対策箇所説明図

基準不適合発生箇所

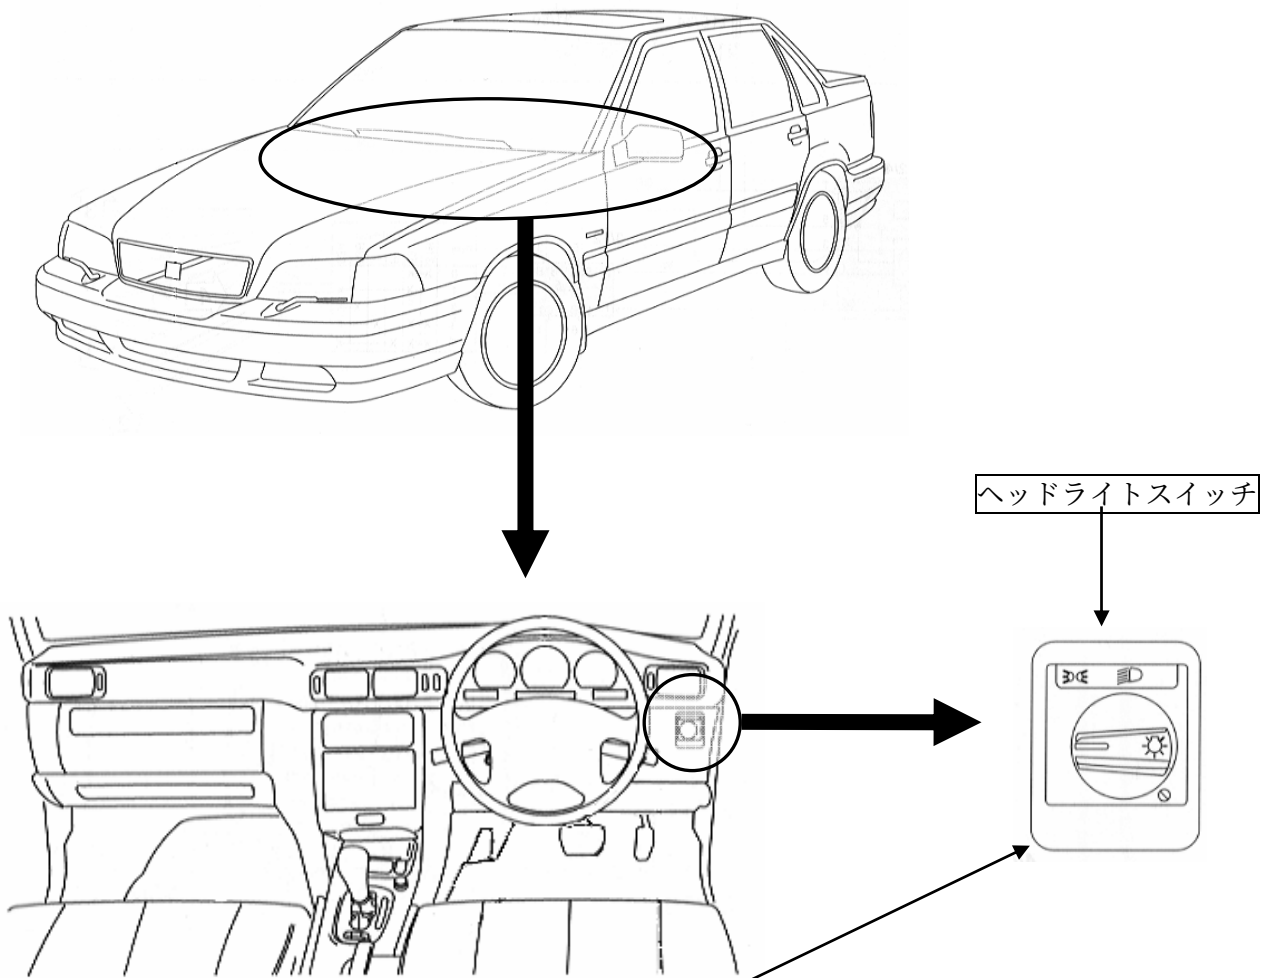
灯火装置の前照灯スイッチの外枠に製造不良のものがあり、そのままの状態で使用を続けると、当該前照灯スイッチの外枠が破損し、最悪の場合、前照灯等が点灯しなくなる恐れがある。

全車両、前照灯スイッチの部品番号及び外枠を点検し、対象のスイッチ及び外枠に不具合のあるものは、良品と交換する。全車両、当該前照灯スイッチを良品と交換する。

左ドアヒンジ取り付け部（A ピラー）付近に黄ペイントを塗布する。
